BOLETIM TÉCNICO

BT0237

**Assunto: Lançamento Freezer e Refrigeradores Compactos com Porta Arredondada
Cancelamento das Portas (Retas) e Gabinetes Antigos**

Modelos: CVT09B, CRT05B, CRT08B e CRT12B

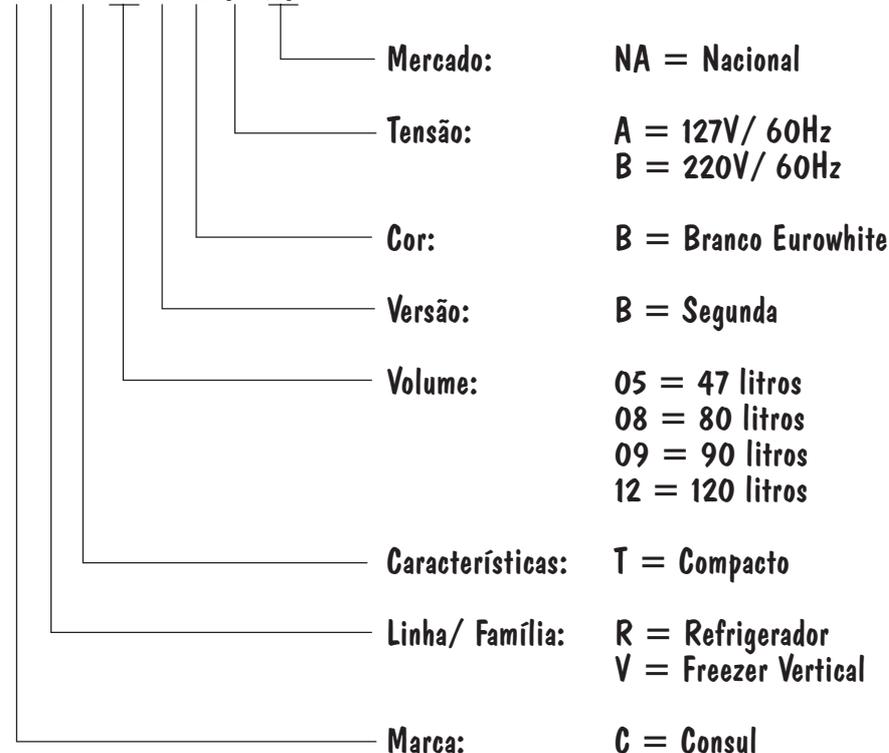
Os novos Refrigeradores e Freezers Compactos apresentam novas características estéticas:

- Dobradiças Superior e Inferior na cor Branca;
- Novo Tampo Tipo Bar na cor Branca (somente CRT12B e CVT09B);
- Novas Buchas das Dobradiças;
- Portas Arredondadas com Cabeceiras Brancas.

Para o Freezer, a Porta passa a ser injetada em conjunto com o Painel e Gaxeta. Para reposição em campo, a Gaxeta passa a ser adesivada.

Para os Refrigeradores, a Porta continua sendo montada com o Painel e Gaxeta fixos através de Parafusos.

TODAS as Portas antigas (Retas) foram CANCELADAS e substituídas pelas Portas Arredondadas, de acordo com os códigos da tabela 01.

Quando a Porta antiga (Reta) for substituída pela Porta Arredondada, DEVE-SE trocar as duas Buchas das Dobradiças (utilize Buchas de 3,5mm - código 15.1646.00.0).
